改善箇所説明図

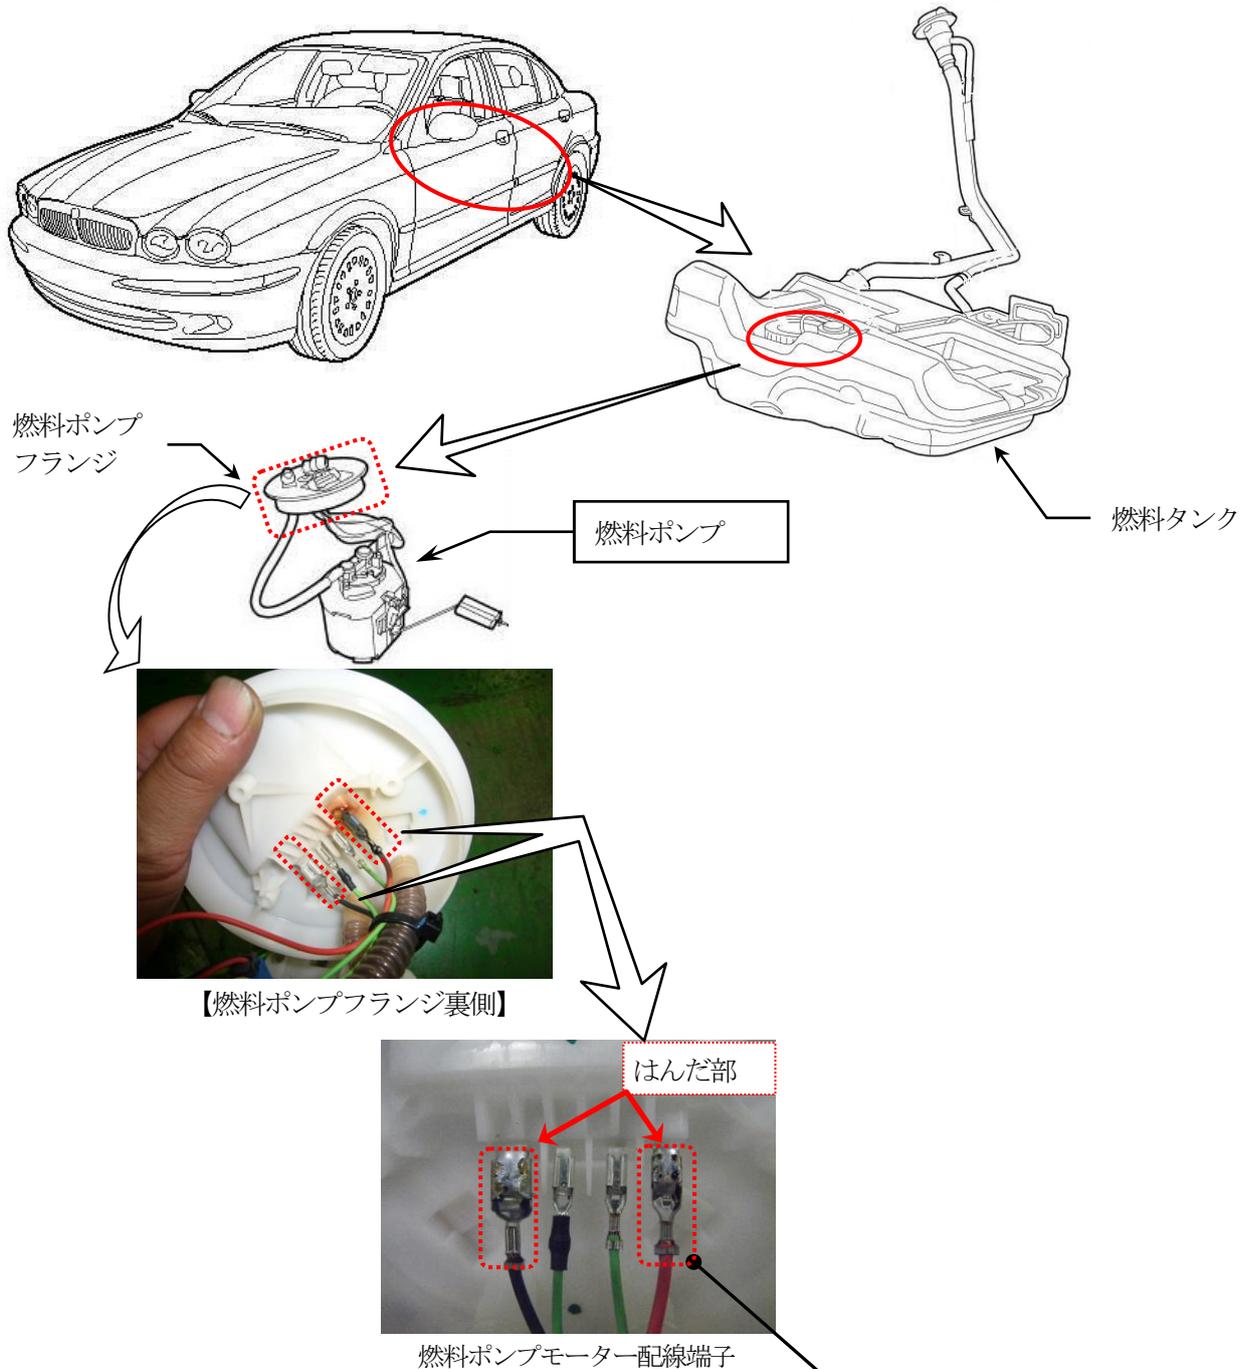
基準不適合発生箇所

燃料タンクのポンプモーター配線端子において、当該端子接続部のはんだ下処理が不十分なため、はんだ割れ、はがれにより接触不良となることがある。そのため、はんだ接続部が発熱し断線して、燃料供給が止まりエンジンが停止する、または、端子周囲が熔損し穴が開き、燃料が漏れ、最悪の場合、火災に至るおそれがある。

改善の内容

全車両、当該燃料ポンプを対策品に交換する。

識別：燃料給油口フラップのヒンジに黄ペイントを塗布する。
